Através de estudo em campo e análises de geoprocessamento foi verificado que dentro da propriedade, consequentemente dentro da Área de Influência Direta - AID existem três nascentes e cursos d'água formados a partir de seus escoamentos e mais uma nascente fora da propriedade a jusante da mesma no limite da AID. Já na Área de Influência Indireta - AII foram verificadas outras cinco nascentes (**Figuras 02 e 04**). Os recursos hídricos da AID são afluentes do Ribeirão Bananal, este Ribeirão por sua vez desagua no Rio Cervo, importante recurso hídrico regional.

Figura 05: Rio Cervo em local pretendido para possível suprimento de água para abastecimento público.

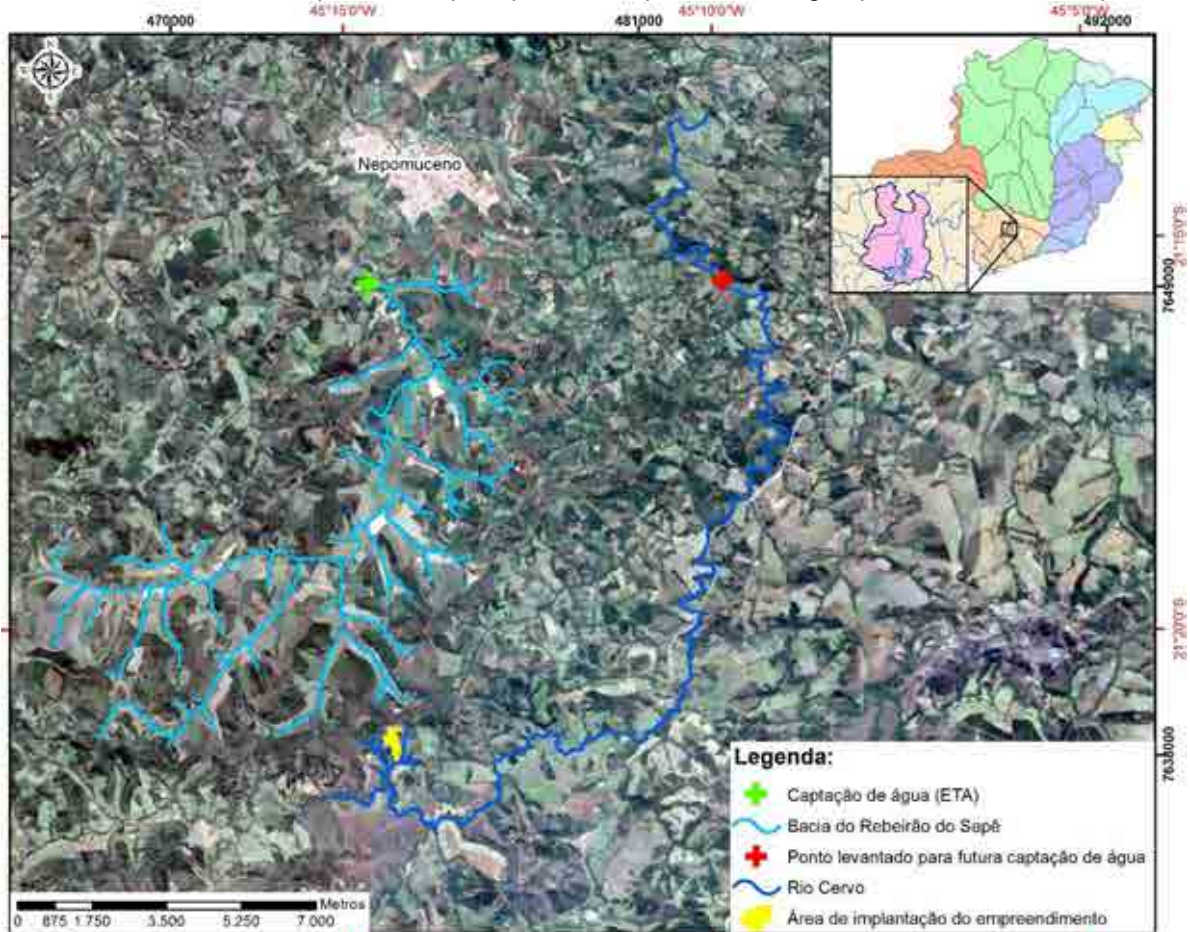
Por ser um rio com maior volume hídrico regional, foi levantada a hipótese do município de Nepomuceno captar as águas desse recurso em momentos de escassez, inclusive tal intenção ficou registrada em Atas da Câmara de Vereadores do município de Nepomuceno no ano de 2015, e intenção do SAAE ao emitir termo de referência e requerer proposta técnica e comercial da empresa SANEHATEM (Documentos no Anexo B), após o ano de 2014, onde o município passou por dificuldades no abastecimento público de água. Portanto o Rio Cervo é um potencial manancial de captação de água do referido município, as **Figuras 05 e 06** representam o local da possível captação de água.

Figura 08: Representação da hidrografia contida no Zoneamento Ecológico Econômico de Minas Gerais (ZEE-MG) da área de implantação do empreendimento, a elipse em vermelho mostra o curso d'água com nascente não identificada nos documentos submetidos ao licenciamento ambiental.

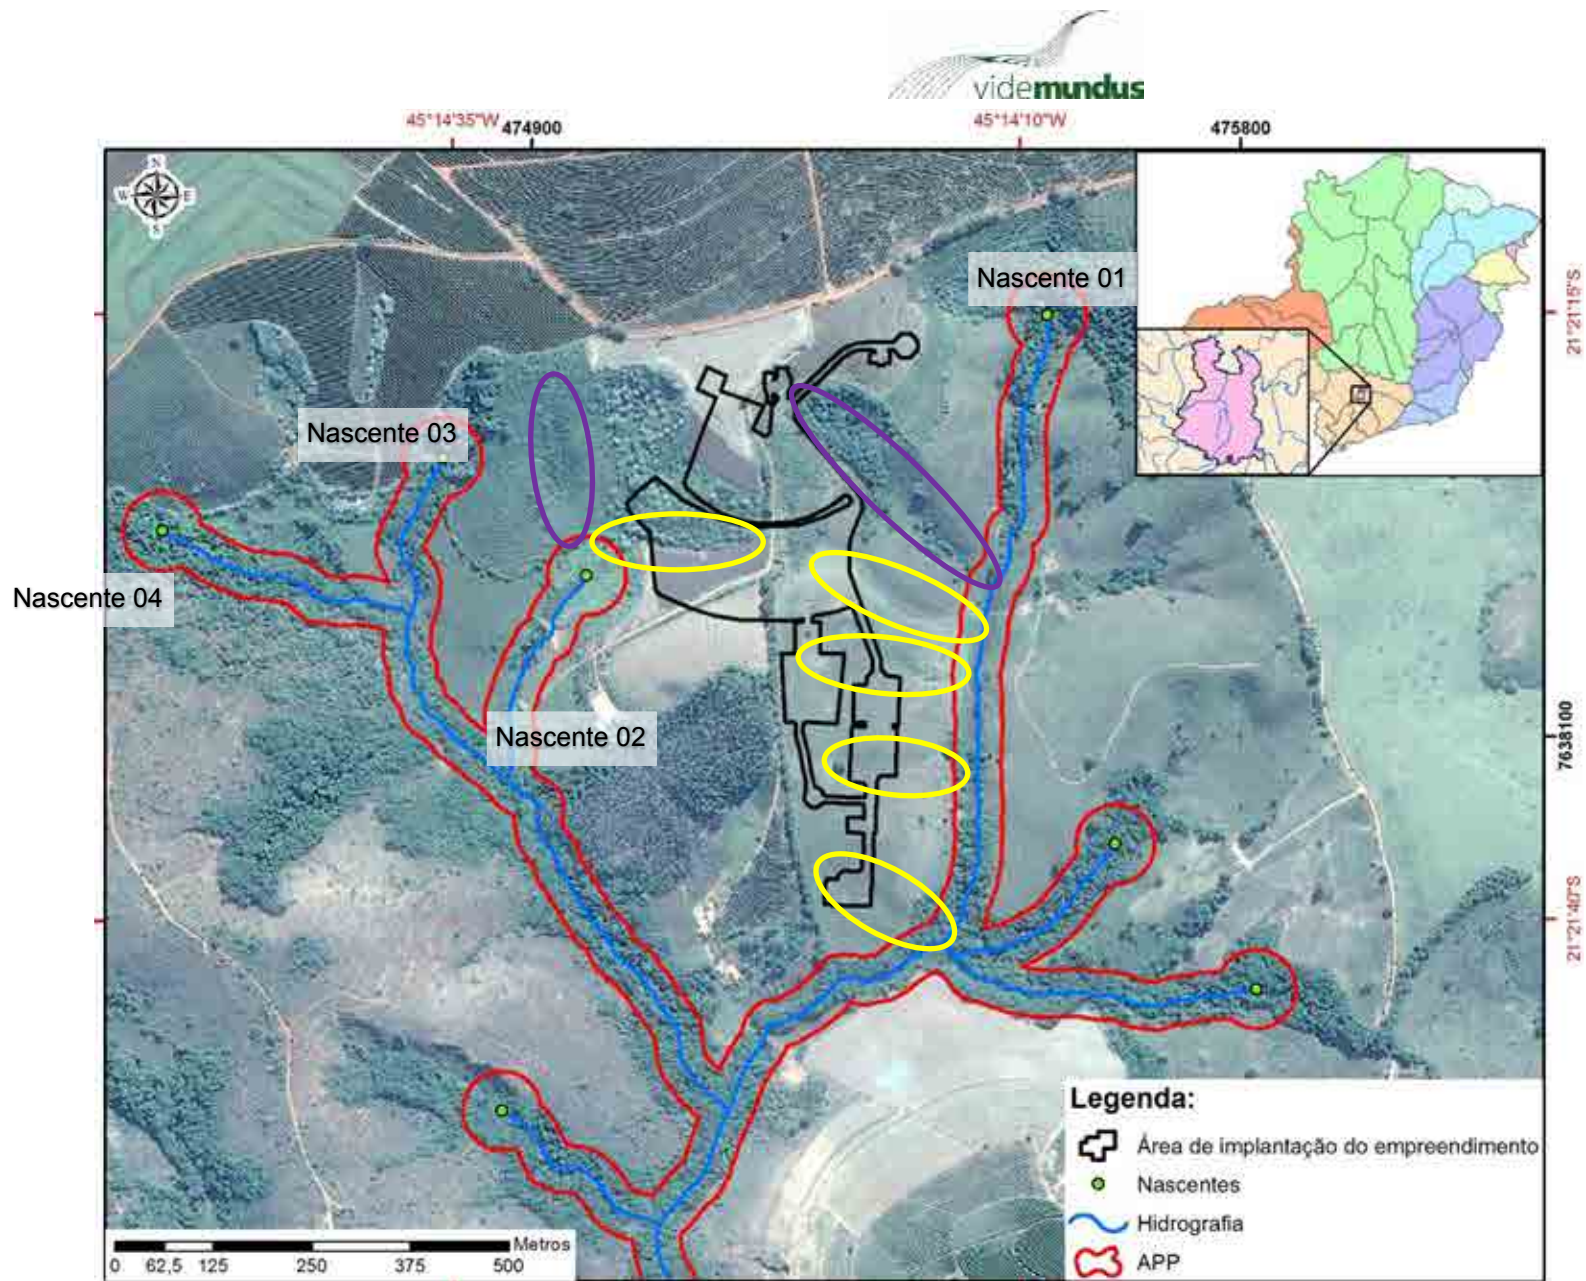
Quanto as condições de vulnerabilidade ambiental, estas indicam que a área é considerada baixa a muito baixa vulnerabilidade pelo zoneamento. No entanto ao verificar informações relativas aos recursos hídricos locais no próprio ZEE-MG, é possível verificar a existência de outra nascente que está localizada próxima a planta de implantação do empreendimento. Tal fato, inviabiliza a implantação do empreendimento, e este não foi inferido pelos analistas da SUPRAM-SM responsáveis pela avaliação do processo de licenciamento.

A **Figura 08** a seguir representa a hidrografia de acordo com o ZEE e a **Figura 09** a hidrografia de acordo com o localizado em campo e a planta do empreendimento. Esses recursos hídricos localizados em campo foram ilustrados também nas **Figuras 10 e 11**. Frisando que as áreas de aterro estão à apenas 85 (oitenta e cinco) metros da nascente que não foi identificada no processo de licenciamento.

Figura 12: Drenos naturais presente na área a leste do empreendimento.

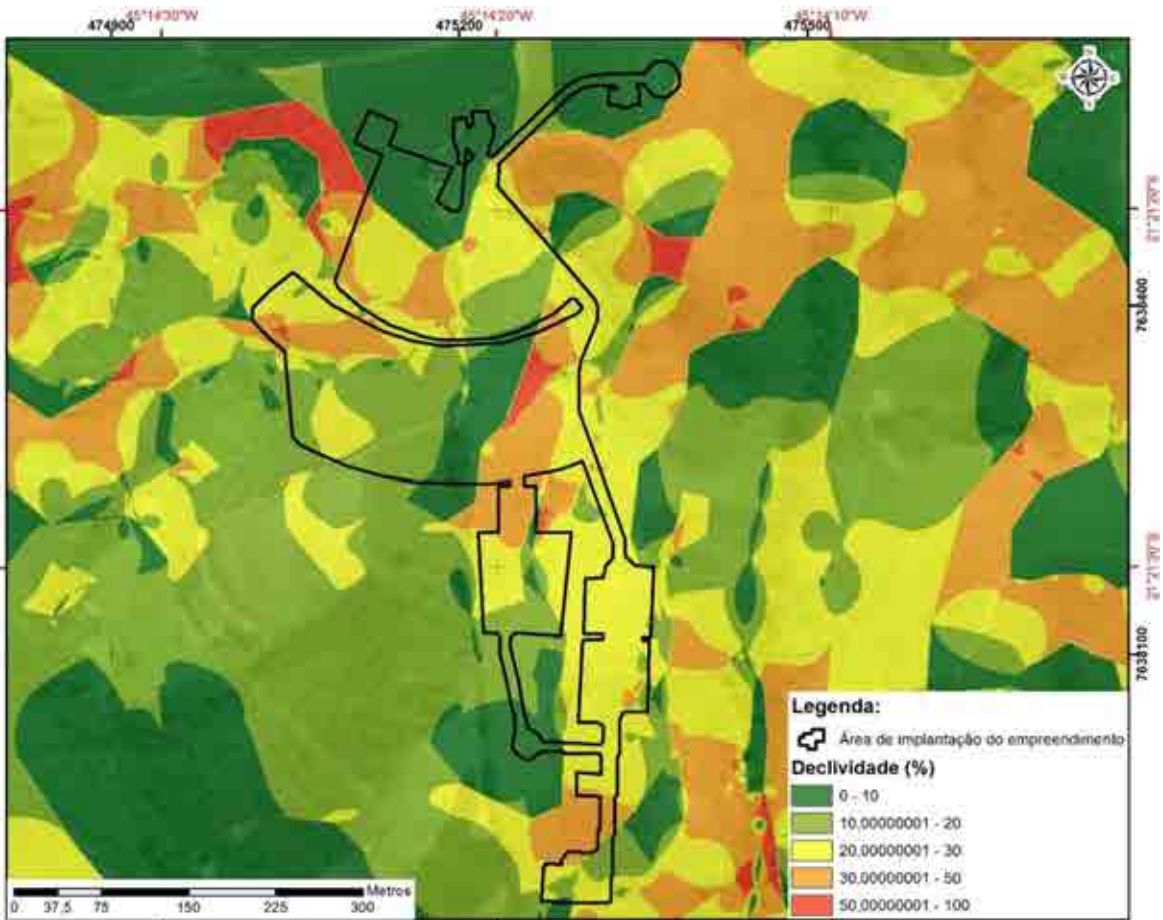
Cabe ressaltar que a planta do empreendimento irá aterrar um dreno natural que direciona o escoamento pluvial em sentido a nascente que não foi identificada (**Figura 09**, destacado por uma elipse amarela), além de influenciar outro dreno destacado com uma elipse na cor roxa, direcionada para a mesma nascente. A mesma situação ocorre a leste do empreendimento onde há cinco drenos direcionando para outro curso d'água (**Figura 12**), tais indicações são melhor evidenciadas no Modelo de Elevação Digital da **Figura 13a**, assim como na declividade local da planta do empreendimento do **Figura 13b**.
